Úthlíð 15 – Byggingarleyfisumsókn USK23050300

Á embættisafgreiðslufundi skipulagsfulltrúa 8. júní 2023 var lagt fram erindi frá afgreiðslufundi byggingarfulltrúa frá 7. júní 2023 þar sem sótt er um leyfi til að byggja kvist í risi og inndregnar svalir út frá honum á lóð nr. 15 við Úthlíð. Erindinu var vísað til umsagnar verkefnastjóra og er nú lagt fram að nýju ásamt umsögn skipulagsfulltrúa.

Úr leiðbeiningum hverfisSKIPulags um þakbreytingar og tekið fram í fyrri umsögn frá skipulagsfulltrúa. Leiðbeiningarnar má finna hér:

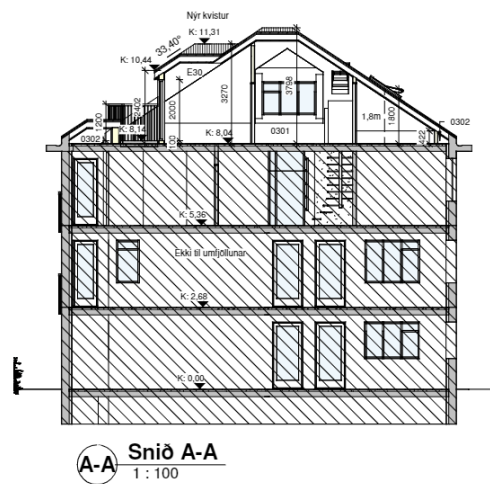
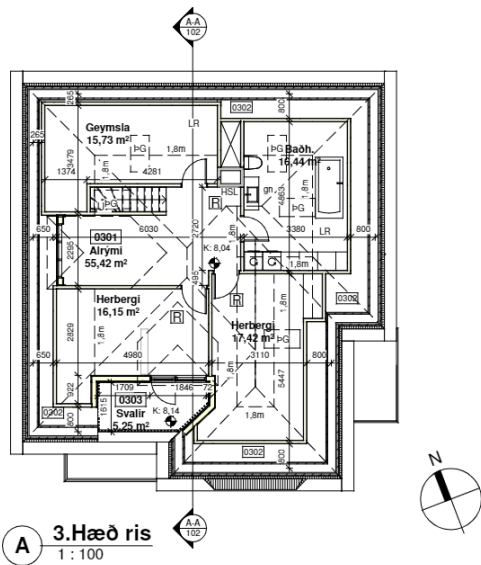
- Þar sem teikningar sýna að öll mál, staðsetningar og efnisval er eftir ofangreindum leiðbeiningum og falla vel að drögum hverfisskipulags sem er á loka metrum í vinnslu, er jákvætt tekið í erindið.
 - Svalir dregnar inn amk. 0,5 m frá þakkanti.
 - Breidd kvists 1,846 m
 - Dýpt svara 1,615 m
 - Hæð handriðs 1,2 m
 - Staðsetning kvists er á hentugum stað og samsvarar sér vel í hlutföllum við hús og þak.
 - Efnisval er í samræmi við bygginguna og hverfisverndar ákvæði.

- Þar sem ekki liggur fyrir samþykkt hverfisskipulag fyrir Hlíðarhverfi er nauðsynlegt að grenndarkynna byggingarleyfisumsóknina.
